Deliberazione della Giunta Regionale 29 dicembre 2021, n. 12-4465

Art. 18 della L.R. 40/1998 - artt. 23 e ss. del D.Lgs. 152/2006 e ss.mm.ii.. Valutazione di impatto ambientale di competenza nazionale del progetto: "Autostrada A33 Asti-Cuneo. Tronco II A21 (Asti est) - A6 (Marene) - Lotto 6 Roddi-Diga Enel - Stralcio A e Piano di utilizzo terre ai sensi dell'art. 9 D.P.R. 120/2017".

OGGETTO: art. 18 della l.r. 40/1998 - artt. 23 e ss. del d.lgs. 152/2006 e ss.mm.ii.. Valutazione di impatto ambientale di competenza nazionale del progetto: Autostrada A33 Asti-Cuneo. Tronco II A21 (Asti est) - A6 (Marene) - Lotto 6 Roddi-Diga Enel - Stralcio A e Piano di utilizzo terre ai sensi dell'art. 9 D.P.R. 120/2017.

ALLEGATO 1

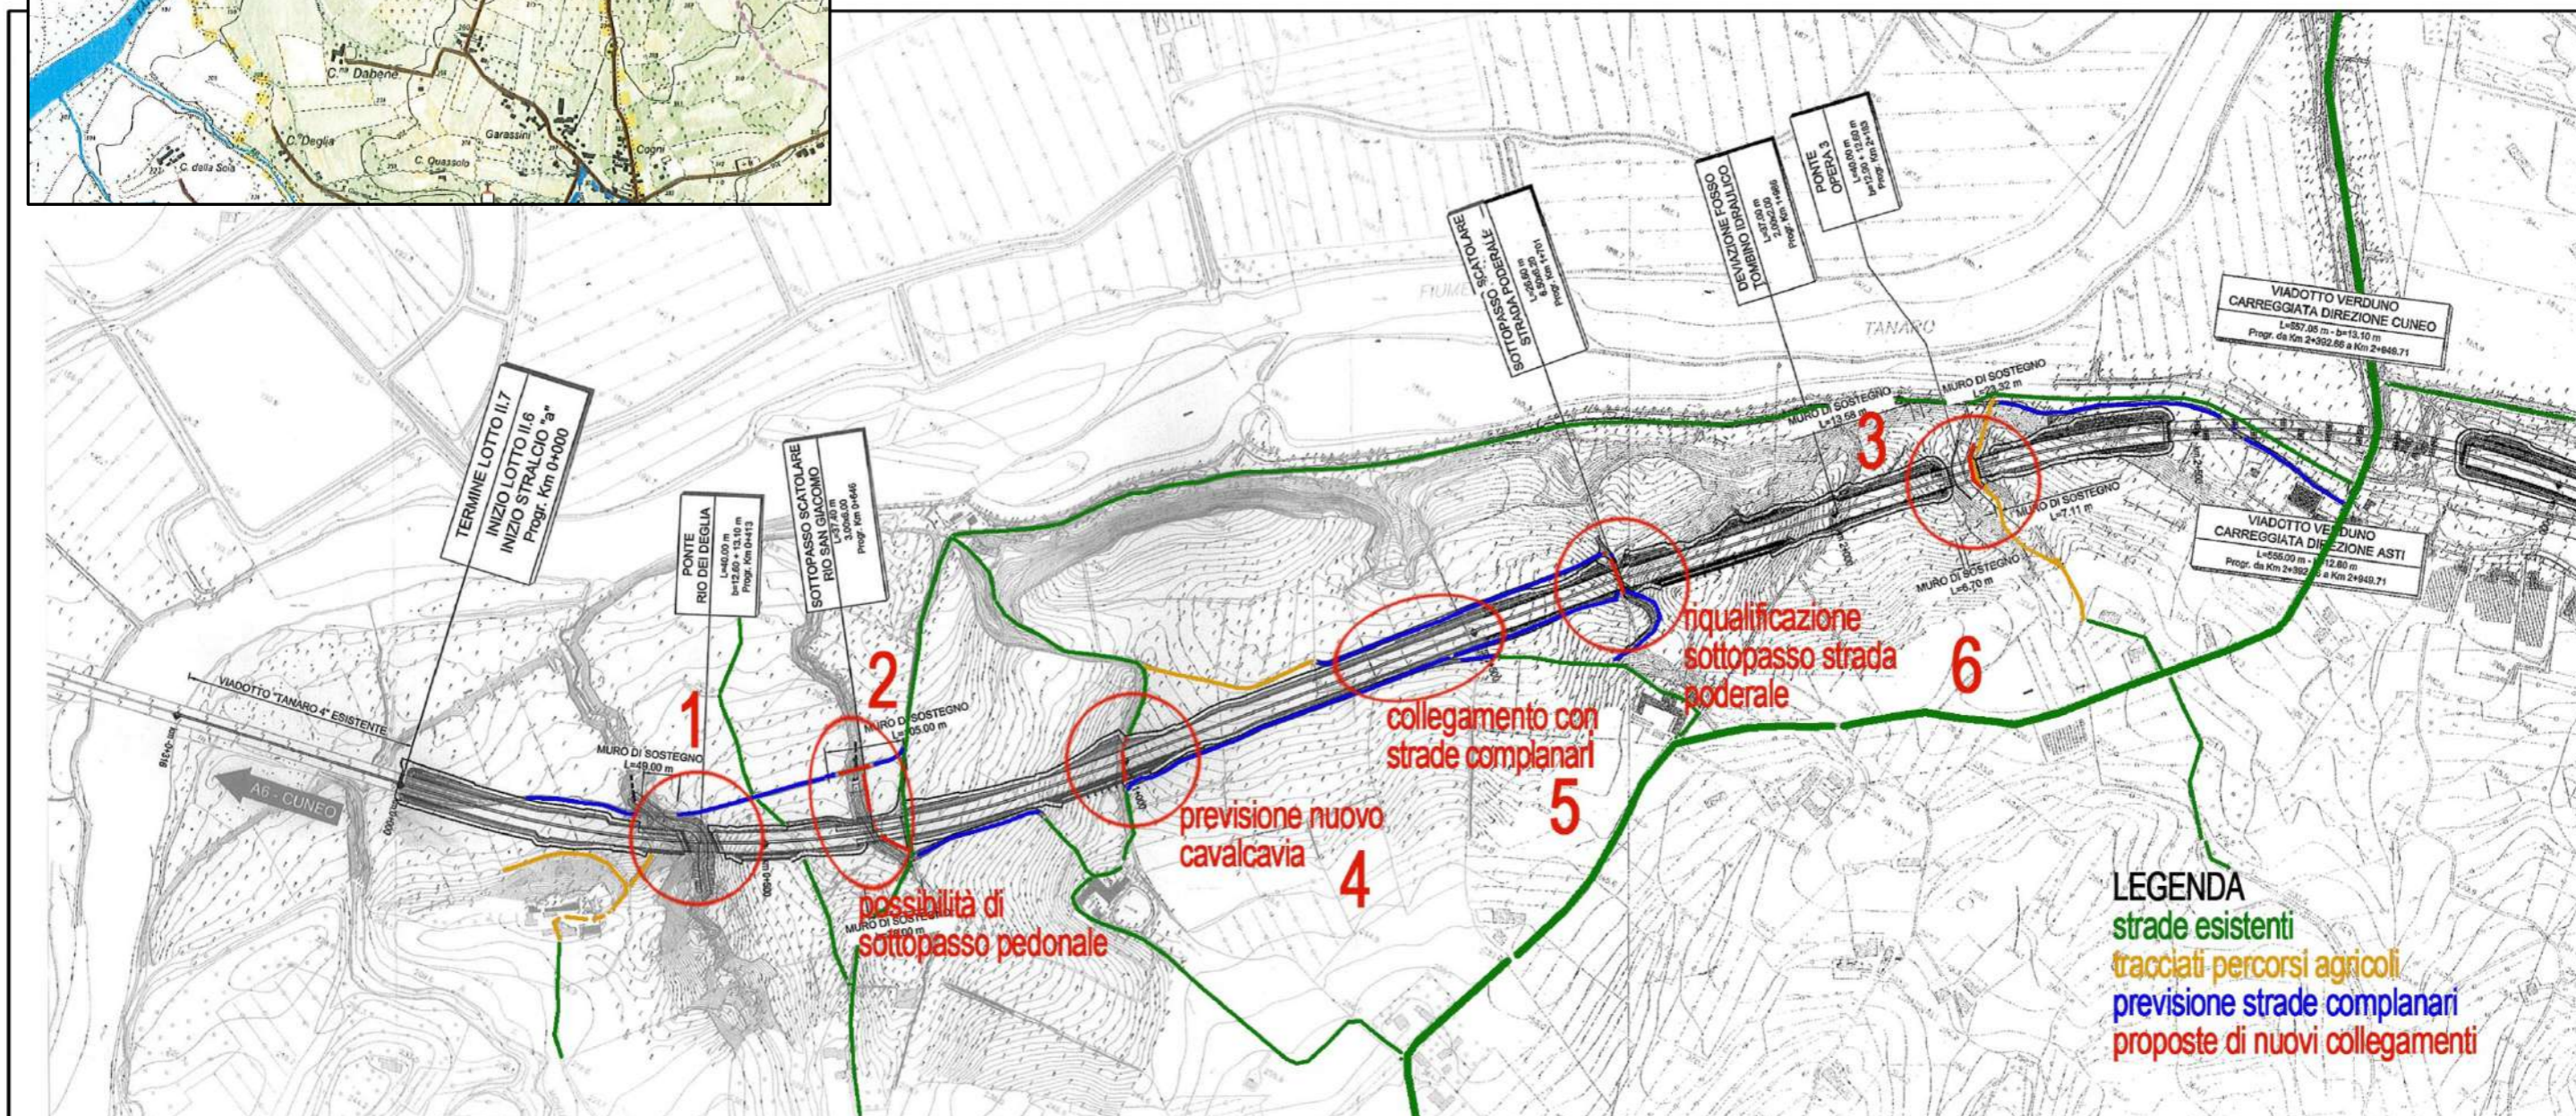
Criticità 4: attraversamento in trincea del promontorio di Cascina Dabbene. La zona è interessata da una piana, tra collina e fiume, di prati e pascoli, funzionale ad una esistente azienda di allevamento di capi di razza bovina autoctona piemontese. La frammentazione mediana della piana compromette certamente l'attività dell'insediamento, tanto che in prima battuta si auspicherebbe una curvatura più accentuata del tracciato verso il margine in riva destra della fascia fluviale, mantenendo così una seppur limitata integrità del prato pascolo.

Se motivi tecnici di percorso non consentono una tale revisione, risulta alquanto indispensabile ripristinare una connessione territoriale "anche attraverso la realizzazione di eventuali brevi tratti di galleria artificiale, con sovrastante riporto di terreno e piantumazione di vegetazione autoctona che potrebbe contribuire anche alla formazione di ulteriori corridoi ecologici di collegamento tra l'ambito fluviale e quello collinare sovrastante oltre che alla mitigazione visiva dell'opera." E per quanto possibile abbattere l'inquinamento del traffico veicolare, in termini di acustica e qualità dell'aria.

Criticità 6: sottopasso scatolare strada poderale.

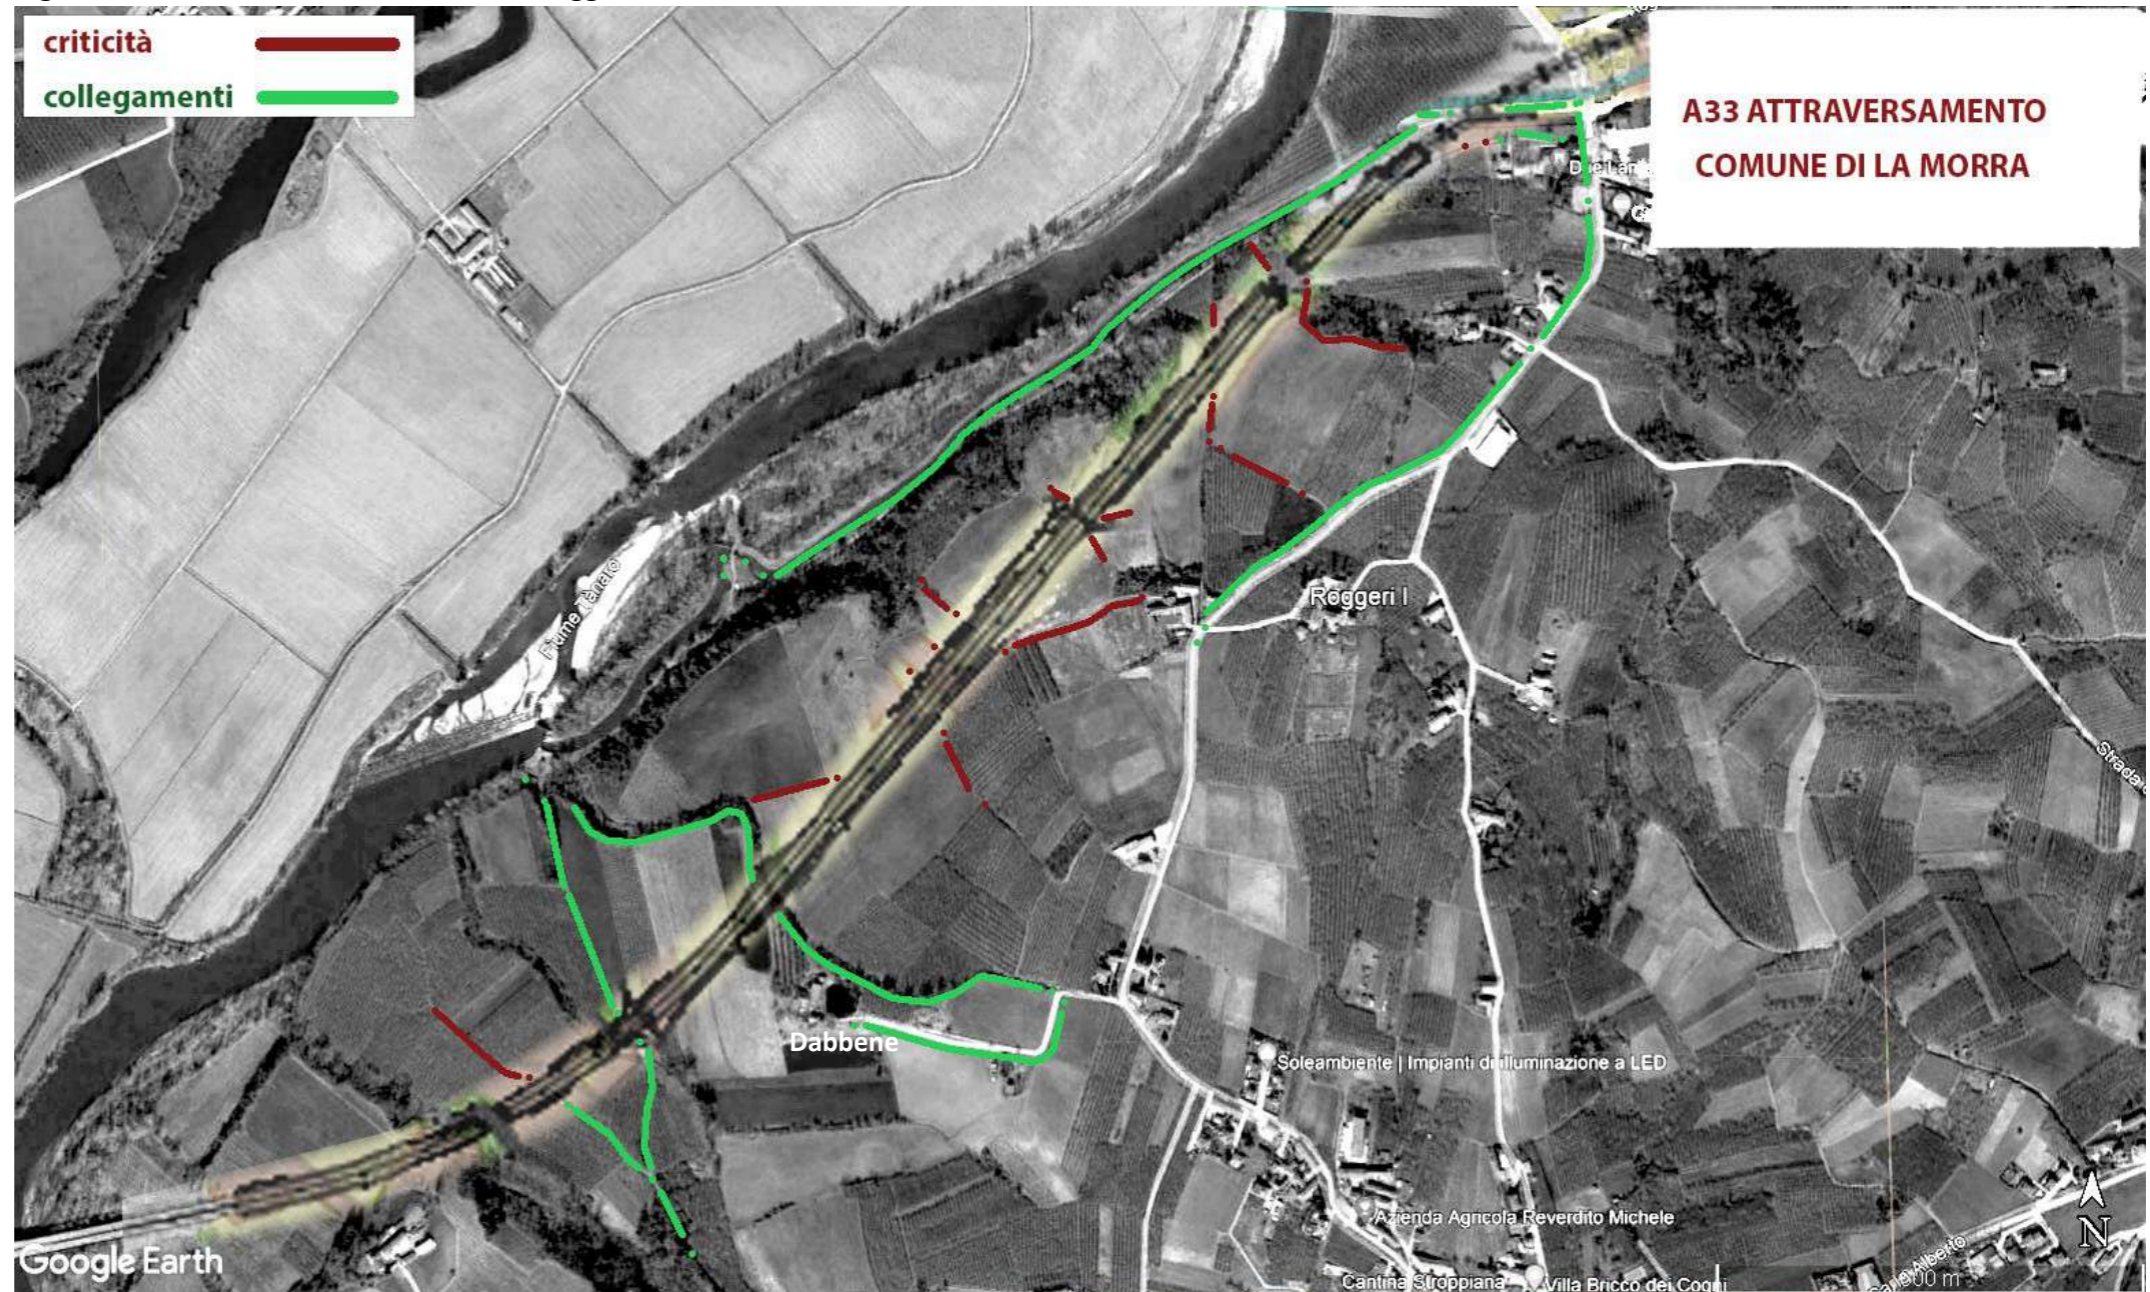
Non pare proprio opportuno che un sottopasso di una strada poderale, venga trattato in essenzialità di tipologia "scatolare". Risulta pertanto indispensabile che quest'opera non venga sottovalutata in senso progettuale qualitativo, ma che possa esprimere un varco di funzionalità rurale, almeno nelle compensazioni, che possa agevolare il passaggio per attività agricole o naturalistiche.
